東海第二発電所 敷地周辺及び近傍の地質・地質構造について (コメント回答)

平成28年2月26日
日本原子力発電株式会社

コメント及び回答の骨子一覧(敷地周辺及び近傍の地質・地質構造について)

棚倉破砕帯西縁断層(の一部)及び棚倉破砕帯東縁付近の推定活断層に関する評価の概要

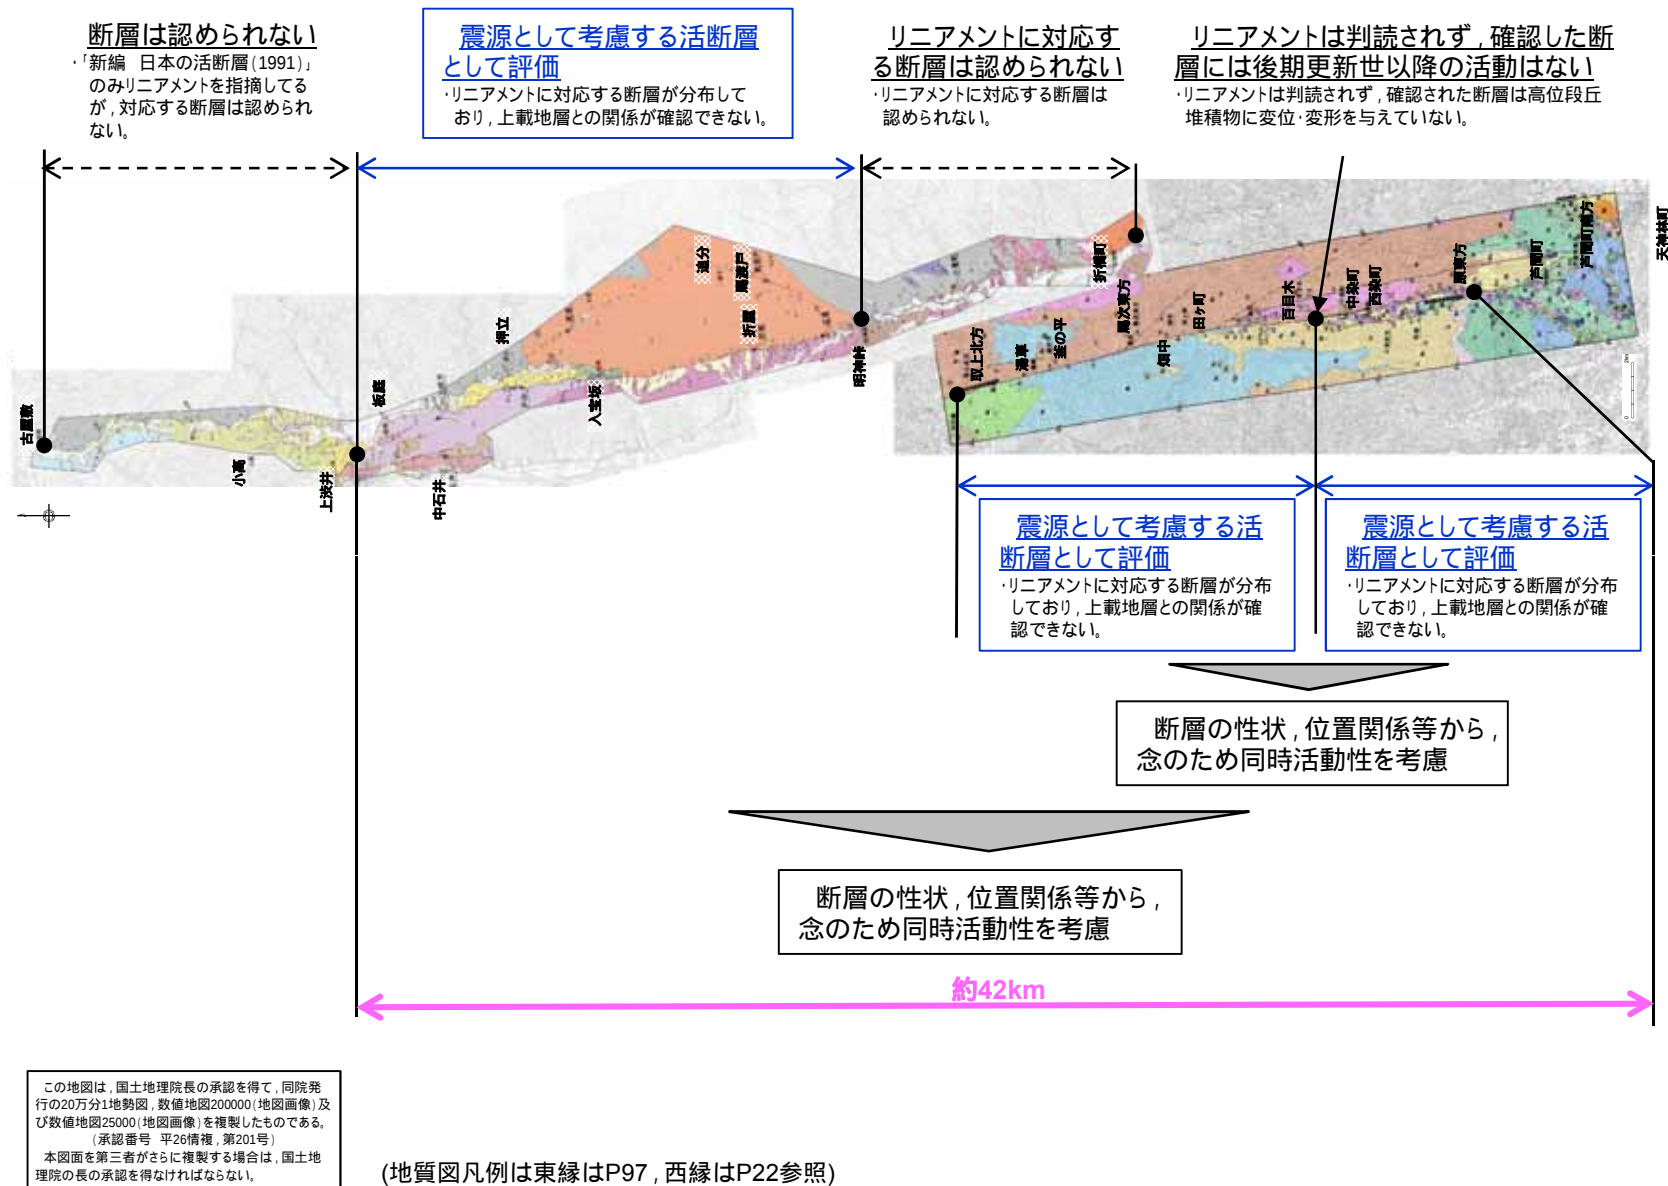
コメント		回答骨子	該当頁
2	棚倉破砕帯西縁断層(の一部)及び棚倉破砕帯東縁付近の推定活断層端部について,変動地形学的調査結果,地表地質調査結果をより詳細に示し,地質断層との関係も含めて,丁寧に説明すること。 (第194回審査会合,平成27年2月13日)	【棚倉破砕帯西縁断層】 評価の南端とした原東方よりも南方について,既存の調査結果の再整理及び追加の検討を実施した。 ・活構造を指摘する文献はない。 ・リニアメントは判読されない。 ・原東方付近L1段丘面に変位・変形は認められない。 ・芦間南方露頭の断層は,連続性に乏しく,粘土状破砕部も認められない。 ・芦間町南方以南のM1段丘面に変位・変形は認められない。	45 ~ 90頁
3	芦間町南方露頭の断層の活動性の評価について,丁寧に説明すること。 (第194回審査会合,平成27年2月13日)		
4	芦間町南方以南において,地球物理学的調査記録,地形の詳細情報等を用いて,棚倉破砕帯の伏在する位置及び地形との関係を丁寧に説明すること。 (第194回審査会合,平成27年2月13日)	【棚倉破砕帯東縁付近の推定活断層】 評価の北端とした上渋井以北について,既存の調査結果の再整理及び追加の検討を実施した。 ・「新編 日本の活断層」を除き,活構造を指摘する文献はない。 ・リニアメントは判読されない。 ・「新編 日本の活断層」のリニアメント付近には断層は認められない。	113 ~ 132頁

古屋敷～小高の更なる調査結果

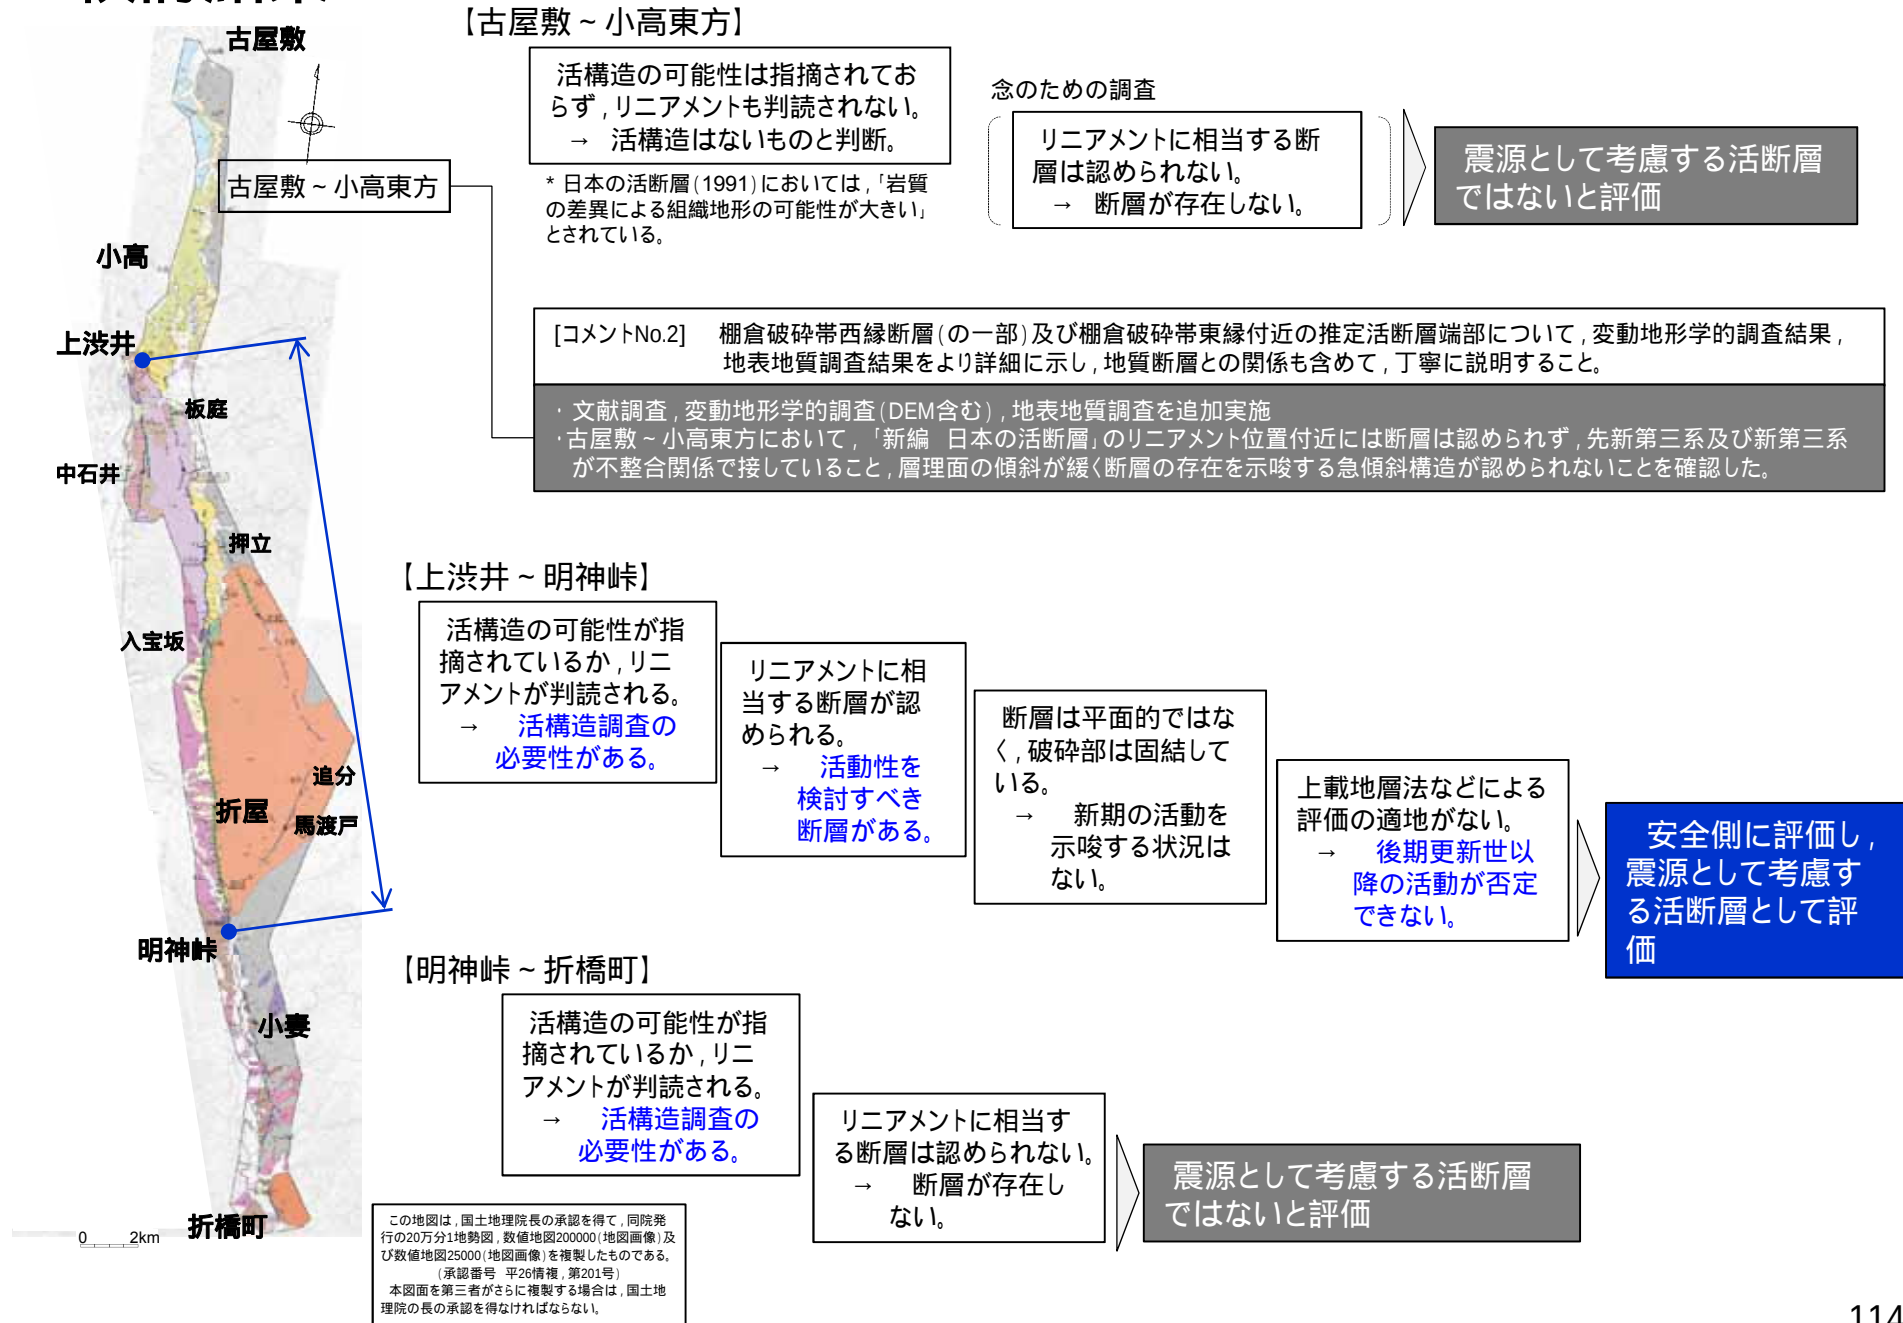
コメントNo.2に対する検討結果

検討項目	検討結果
文献調査 ・新編 日本の活断層(1991) ・活断層詳細デジタルマップ(2002) ・活断層データベース(2015) ・20万分の1地質図幅「白河」(2007) ・大槻(1975) ・島本ほか(1998) ・50万分の1活構造図「新潟」(1984)	・「新編 日本の活断層」以外にはリニアメントを指摘している文献はなく、また「新編 日本の活断層」においては「岩質の差異による組織地形の可能性が大きい」とされている。 ・「新編 日本の活断層」のリニアメント位置に断層を指摘している文献はなく、東側に分布する先新第三系の竹貫変成岩類(片麻岩)と西側に分布する新第三系の久保田層(砂岩)及び赤坂層(礫岩)との不整合境界に概ね一致している。
空中写真及び航空レーザーDEM(1mメッシュ及び10mメッシュ)による変動地形学的調査 ・鳥瞰図 ・段彩陰影図 ・アナグリフ	・空中写真及び航空レーザーDEMによる変動地形学的調査の結果、「新編 日本の活断層」のリニアメント位置には変動地形の可能性のある地形は認められない。
地表地質調査 (リニアメントを中心として幅約1kmの範囲)	・「新編 日本の活断層」のリニアメント位置付近には断層は認められず、同リニアメントの東側には先新第三系の竹貫変成岩類(片麻岩)、西側には新第三系の久保田層(砂岩)及び赤坂層(礫岩)が分布し、先新第三系と新第三系が不整合関係で接していることを5地点の露頭で確認した。 ・また、上渋井以南の断層近傍の新第三系は層理面が著しく傾斜しているが、同リニアメント付近の新第三系の層理面の傾斜は緩く、断層の存在を示唆する急傾斜構造も認められない。

断層のグルーピングと活動時期の整理

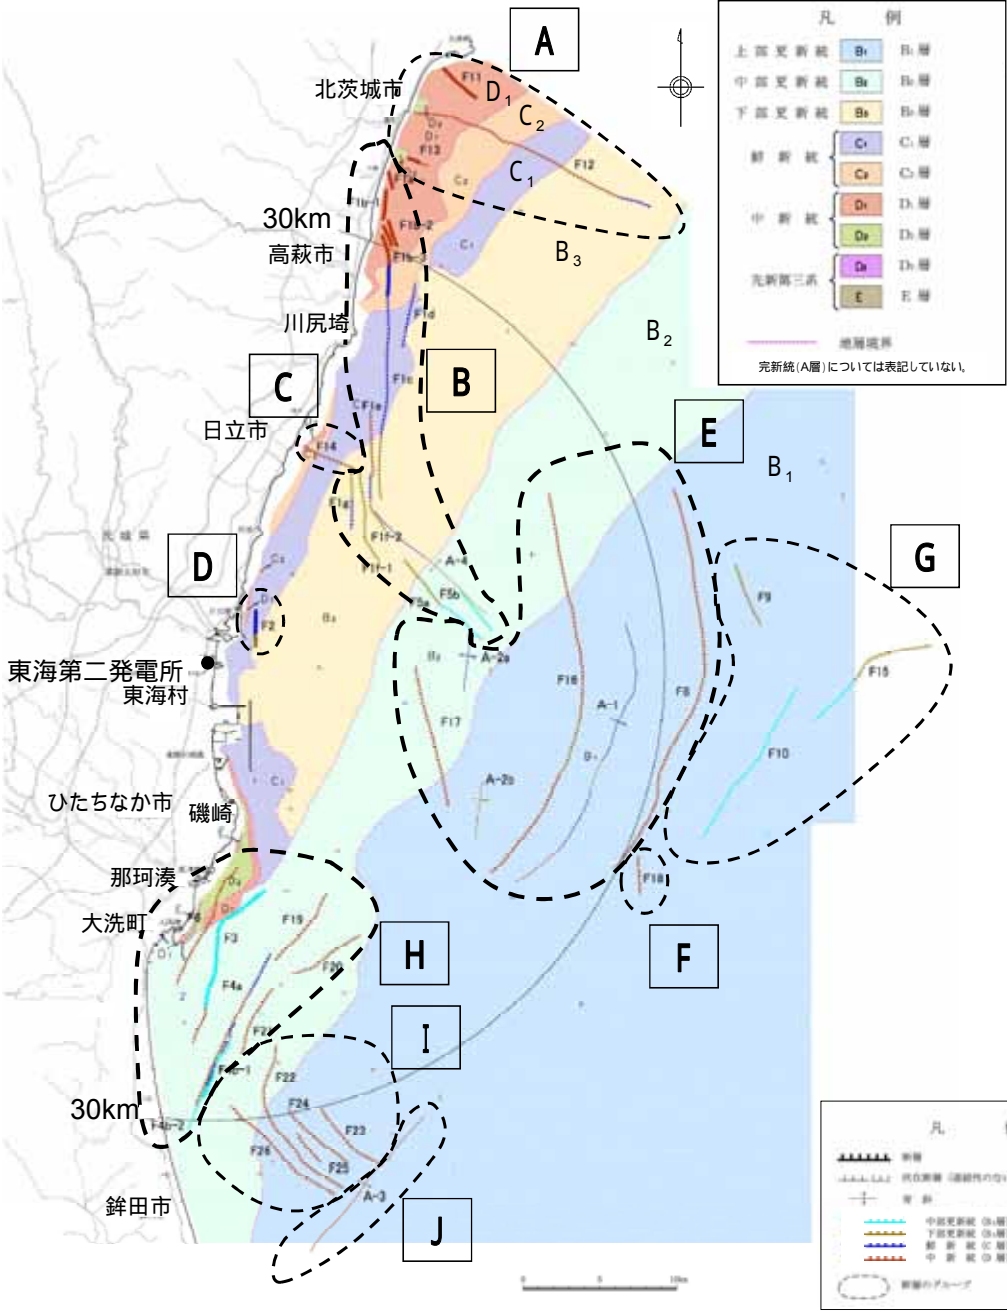
コメント	回答骨子	該当 頁
7	海域断層におけるAグループの評価について説明すること。 (第194回審査会合, 平成27年2月13日)	・F11断層, F12断層及びF13断層は, 近接して分布する走向等が類似した断層群であることから, 活動時期も類似していると判断され, Aグループとして活動性を評価した。 ・F11断層付近には, 後期更新世以前の地層が分布していない。 ・F12断層は, 鮮新世より新しい地層に変位・変形を与えていない。 ・F13断層の西部は後期更新世以前の地層が分布していないが, 東部では後期中新世の地層に変位・変形を与えていない。 ・Aグループの断層群の西方陸域には, Aグループの断層群と調和的な活構造を指摘する文献はなく, またリニアメントも判読されない。 ・以上のことから, Aグループの断層群は, 震源として考慮する活断層ではないと判断される。	149 ~ 156頁

断層等について、下表のように位置、走向、落下方向及び形態等の性状が類似するものをA～Jの10グループに分類して評価した。

音波探査測線図

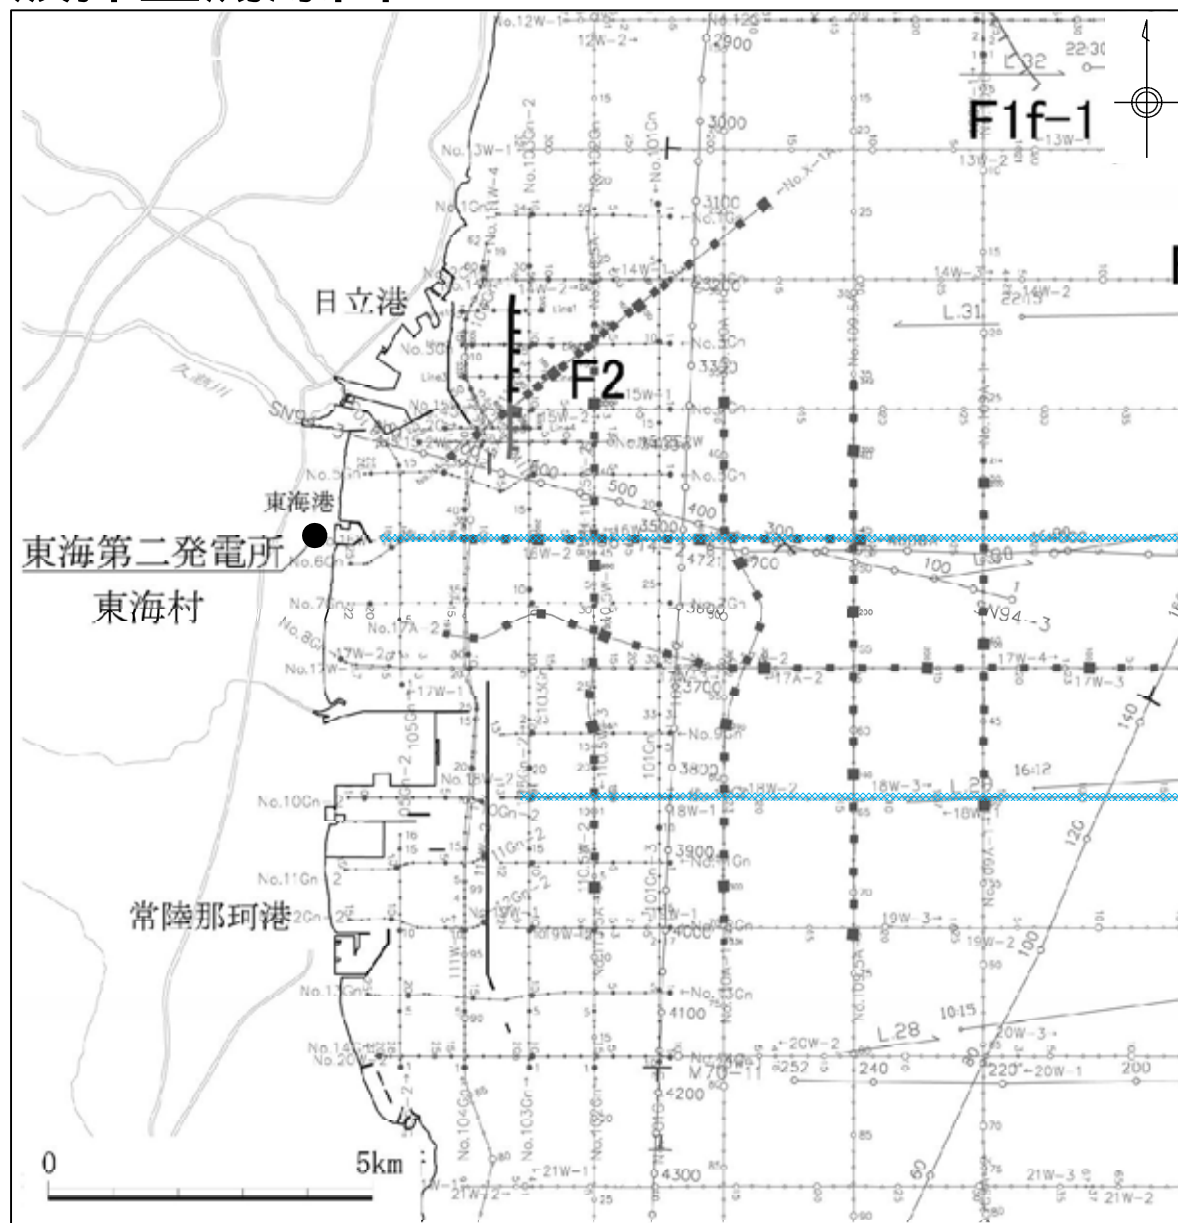
コメント		回答骨子	該当 頁
6	海上音波探査記録のうち、測線No.18Wにみられる伏在的な背斜構造の活動性について、近傍の測線No.16Wで認められている断層との関係を含めて説明すること。 (第194回審査会合、平成27年2月13日)	海上音波探査の結果によれば、No.18W測線で認められる背斜構造については、C_1層まで認められるが、B_3層以上の地層には認められない。 また、No.18W測線とNo.16W測線には同様の構造は認められない。	159 ~ 164頁

- ・本測線で認められる背斜構造は、C₁層まで認められるが、B₃層以上の地層には認められない。
- ・背斜構造については、1測線のみで確認され、後期更新世以降の地層に変位・変形を与えていない場合は、断層分布図に図示していない。

F1断層と北方陸域の断層との同時活動性の評価結果

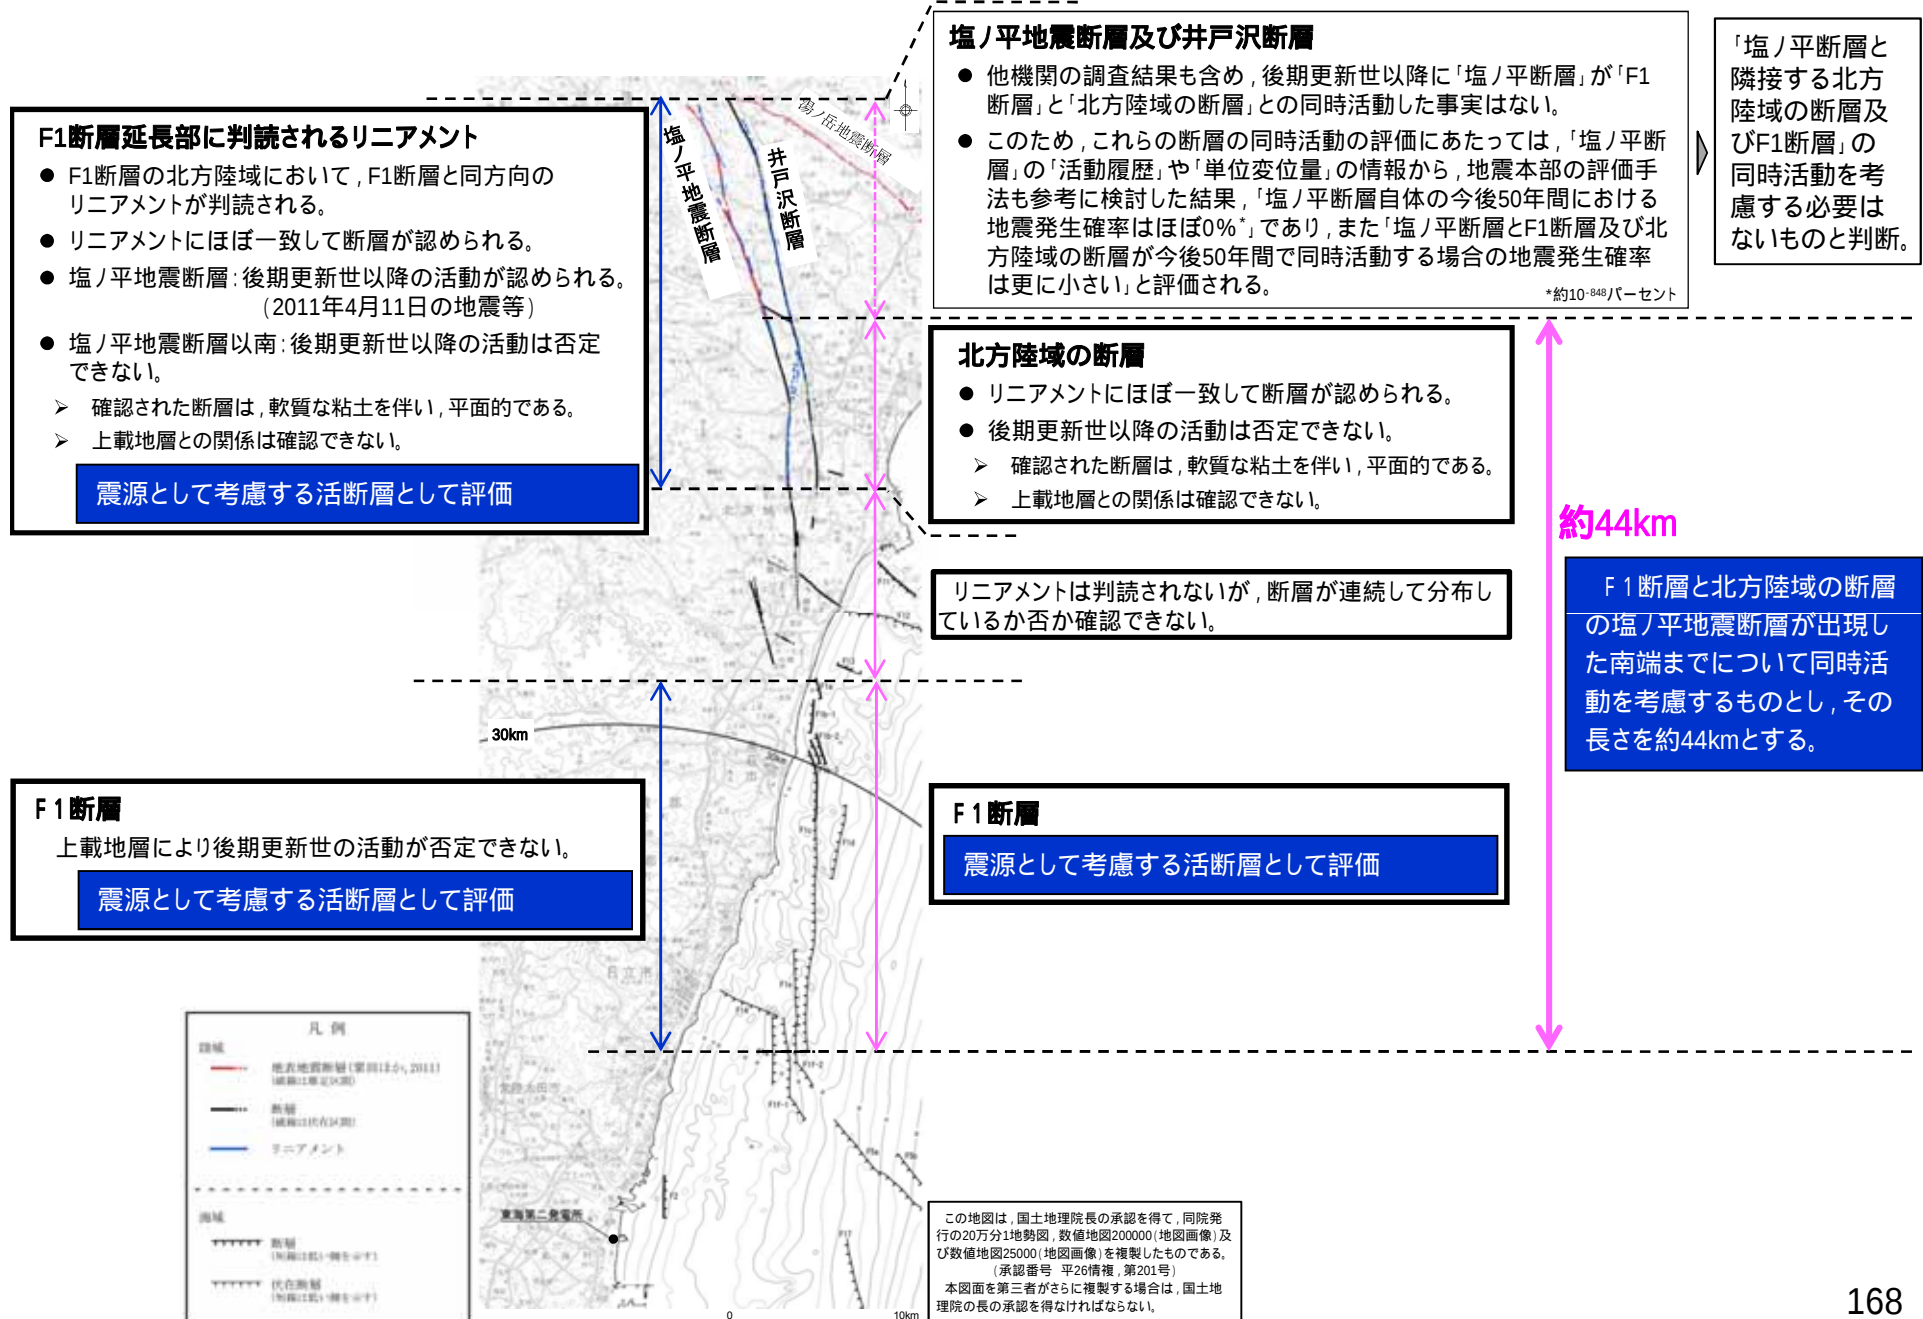
コメント		回答骨子	該当 頁
8	F1断層と北方陸域の断層の同時活動性を考慮するに当たり、2011年東北地方太平洋沖地震の影響を踏まえたF1断層の再評価の内容及び断層両端の止めに関する評価結果を提示すること。 (主要な論点No.6) F1断層と北方陸域の断層は応力解放だけで同時活動性を否定することの是非について、塩ノ平断層の情報を踏まえて、次回以降に議論する。 (第194回審査会合、平成27年2月13日)	・他機関の調査結果も含め、後期更新世以降に、塩ノ平断層とF1断層及び北方陸域の断層が同時活動した状況は認められない。 ・しかしながら、これらの同時活動の可能性について、更に検討をすることとし、これまでに得られている塩ノ平断層の活動履歴や単位変位量に基づき、地震本部の評価手法も参考にして検討を行った。 ・その結果、これらの断層が今後50年間に同時活動する確率は極めて小さく、その発生はほぼゼロと見なせるものと評価された。	168～ 195頁
